Protokoll zur Ortsbegehung Rohrbach 26.04.2018 – Montessori Schule

Das Dokument enthält Vorschläge, die im Rahmen des Sicherheitsaudits bei der Ortsbegehung in Rohrbach protokolliert wurden. Diese Vorschläge werden von der Abteilung Recht und Verwaltung des Amtes für Verkehrsmanagement geprüft und abgewogen.

Turnerstraße

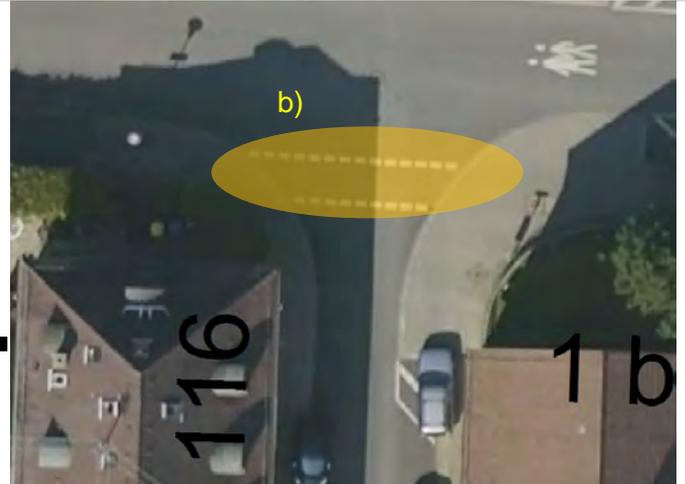
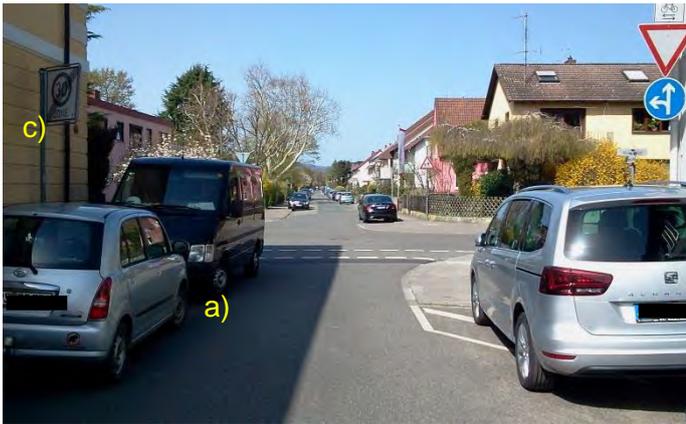
Nummer:	6-039
Verortung:	Turnerstraße # Sickingenstraße
Problembeschreibung:	<p>a) Gehwegparkende, die Gehwegbreite wird fast halbiert</p> <p>b) Radfurt ist nicht rot markiert. Kfz fahren bis zur Sichtlinie vor, da nicht unbedingt mit Radfahrenden gerechnet werden kann → Unfallgefahr</p> <p>Darüber hinaus fehlt die Anfahrtssicht die Radfahrenden</p> <p>c) Verkehrsschild ist schief</p>
Vorschlag:	<p>a) Physikalische Unterbindung des Parkens auf dem Gehweg</p> <p>b) Prüfung ob eine rote Radfurt möglich ist</p> <p>c) VZ begradigen</p>
Anmerkung:

Sickingenstraße

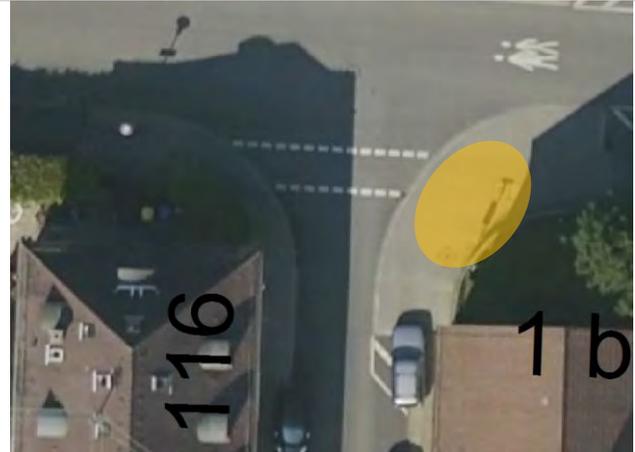
Nummer:	6-041
Verortung:	Sickingenstraße
Problembeschreibung:	Teilnehmende merken an, dass Tempo 30 wohl oft überschritten wird. Parkende Autos auf dem Gehweg
Vorschlag:	<ul style="list-style-type: none"> a) Öffentlichkeitsarbeit für Tempo 30 b) Dialogdisplay aufstellen c) 2 Poller aufstellen
Anmerkung:

Sickingenstraße

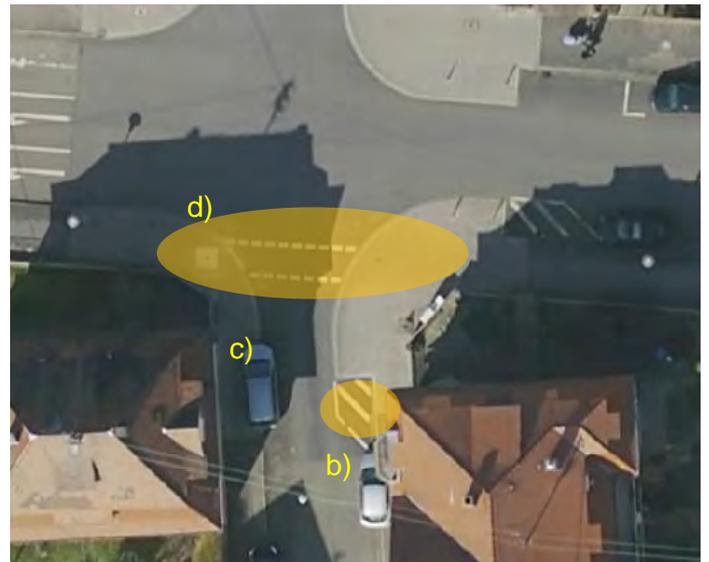
Nummer:	6-043
Verortung:	Sickingenstraße # Kirschgartenstraße
Problembeschreibung:	<p>Tempo 30 wird subjektiv oft überschritten. Jedoch ist aufgrund zeitlicher Befristung kein Piktogramm 30 km/h möglich. Die Gehwegbreite wird durch Gehwegparker fast halbiert.</p> <p>Radfurt ist nicht rot markiert. Kfz fahren bis zur Sichtlinie vor, da nicht unbedingt mit Radfahrenden gerechnet werden kann → Unfallgefahr</p> <p>Darüber hinaus fehlt die Anfahrtssicht auf die Radfahrenden</p>
Vorschlag:	<ul style="list-style-type: none"> a) Geschwindigkeiten messen b) Poller c) Physikalische Unterbindung des Parkens auf dem Gehweg d) Prüfung ob eine rote Radfurt möglich ist
Anmerkung:

Karlsruher Straße

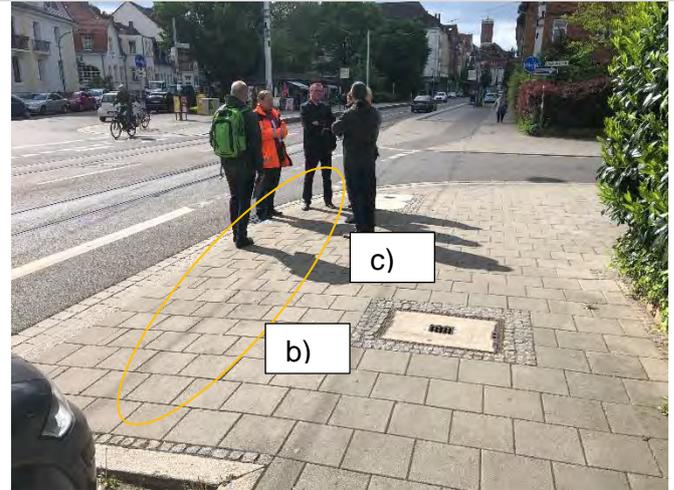
Nummer:	6-048
Verortung:	Karlsruher Straße # Sickingenstraße
Problembeschreibung:	Keine angemessene Fußgängerquerung Parkende Autos auf Gehwegen des Kinderwegeplans
Vorschlag:	<ul style="list-style-type: none"> a) LSA an der Querung b) Kontrollen durch GVD bei Gehwegparkern, ggf. abschleppen lassen c) Wenn die Kontrolle durch den GVD nicht ausreicht → Bauliche Maßnahme auf Gehweg
Anmerkung:

Karlsruher Straße

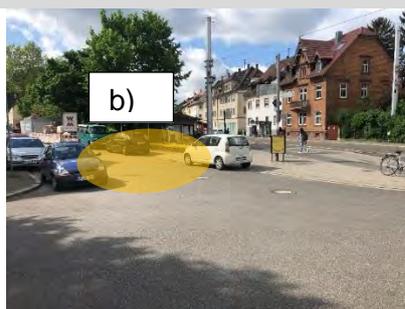
Nummer:	6-050
Verortung:	Karlsruher Straße # Heidelberger Straß # Eichendorffstraße
Problembeschreibung:	Parkende Autos im Querungsbereich. Sichtfelder müssen freigehalten werden
Vorschlag:	Jeweils gelbgefärbte Felder sollten freigehalten werden a) Sperrfläche + Poller b) Sperrfläche + Poller
Anmerkung:

Karlsruher Straße

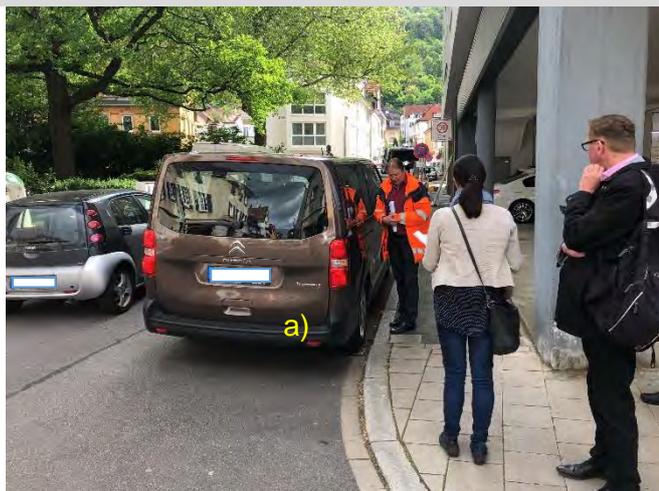
Priorität:	
Nummer:	6-053
Verortung:	Karlsruher Straße # Karlsluststraße # Punkerstraße
Problembeschreibung :	Autos parken zu nah im Knoten
Vorschlag:	<ul style="list-style-type: none"> a) Grenzmarkierungen aufbringen, um Knoten freizuhalten b) Grenzmarkierungen aufbringen, um Knoten freizuhalten
Anmerkung:

Am Rohrbach

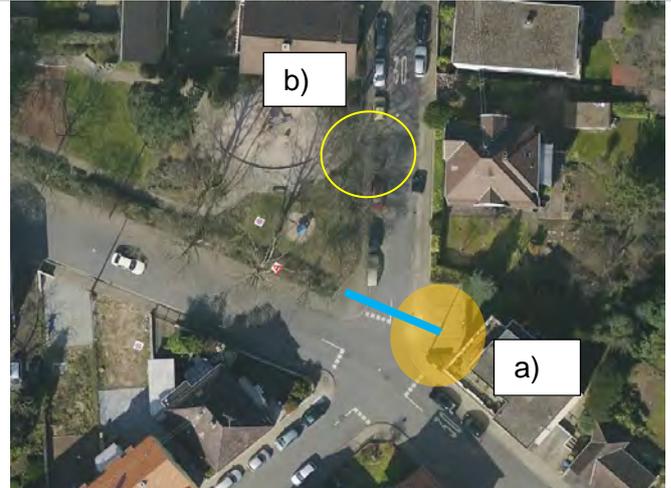
Nummer:	6-055
Verortung:	Am Rohrbach
Problembeschreibung:	Zu großer Kurvenradius. Schwierig für Kinder zu queren. Hauptweg und Überquerungsstelle (blau) für Kinder
Vorschlag:	<p>a) Gehwegnase als bauliche Maßnahme</p> <p>b) Wenn a) nicht umgesetzt werden kann. → Ausgang des Spielplatzes freihalten, da dieser als Überquerungsstelle genutzt wird</p>
Anmerkung:

Kirschgartenstraße

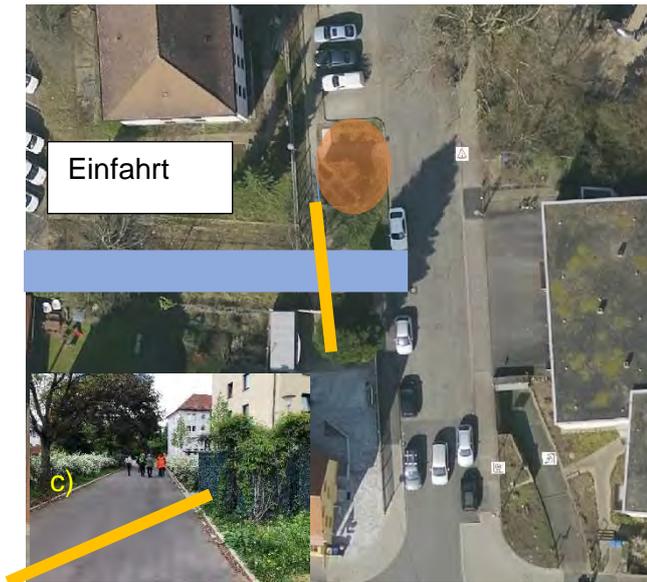
Nummer:	6-065
Verortung:	Kirschgartenstraße
Problembeschreibung:	Personen (gelb) queren die Einfahrt (blau) und können durch den Sichtzaun (orange) schlecht gesehen werden
Vorschlag:	<p>a) Der Gehweg sollte nordöstlich um den Sichtzaun führen, damit die einbiegenden Kfz Personen schneller wahrnehmen können</p> <p>b) Der Parkplatz sollte entfernt werden b1) Halteverbot b2) Sperrfläche + Poller</p> <p>c) Grünschnitt</p>
Anmerkung:

Fabrikstraße

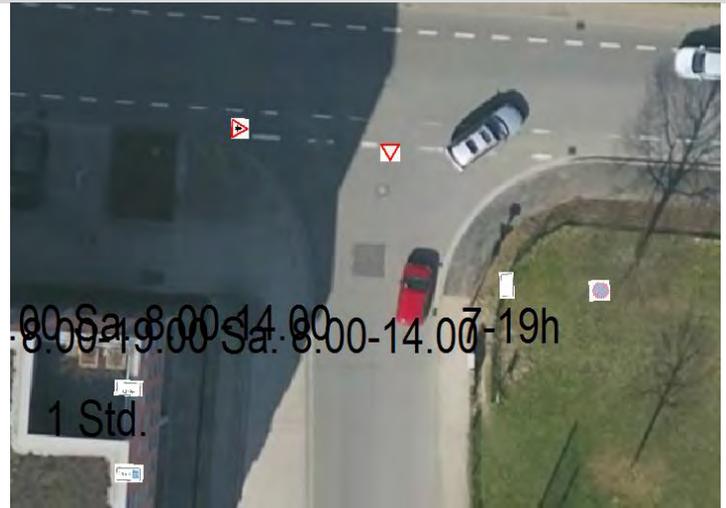
Nummer:	6-068 (nicht mehr Teil der offiziellen Begehung)
Verortung:	Fabrikstraße
Problembeschreibung:	LKW überfahren den Gehweg zu Hälfte. Mittags keine Lücke für LKW-Verkehr. Sportplatz ist ebenfalls an dieser gefährlichen Stelle. Die Freqüentierung der Lkws ist relativ hoch
Vorschlag:	<p>Es sollte eine Lösung gefunden werden, damit keine Gefährdung für Fußgänger entsteht, wenn Lkws über den Gehweg fahren</p> <ul style="list-style-type: none"> a) Kurve mit Schleppkurven überprüfen bzw. Lösung finden wie Lkws die Kurve nehmen können b) Aufgrund von Lkws massive 30cm Poller aufstellen
Anmerkung:

Helaweg

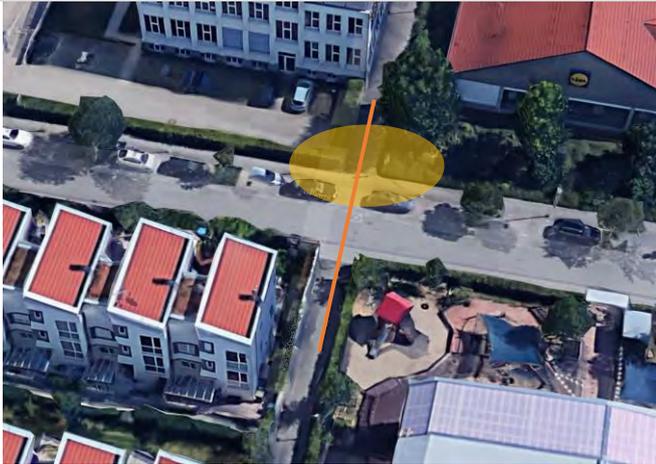
Nummer:	6-074 (nicht mehr Teil der offiziellen Begehung)
Verortung:	Helaweg
Problembeschreibung:	Die Achse (orange) wird stark von Radfahrenden genutzt. Die parkenden Kfz beeinträchtigen die Sichtbeziehungen auf die querenden Radfahrenden und zu Fuß gehenden.
Vorschlag:	Parkplatz entfernen → Sperrfläche + Poller
Anmerkung:
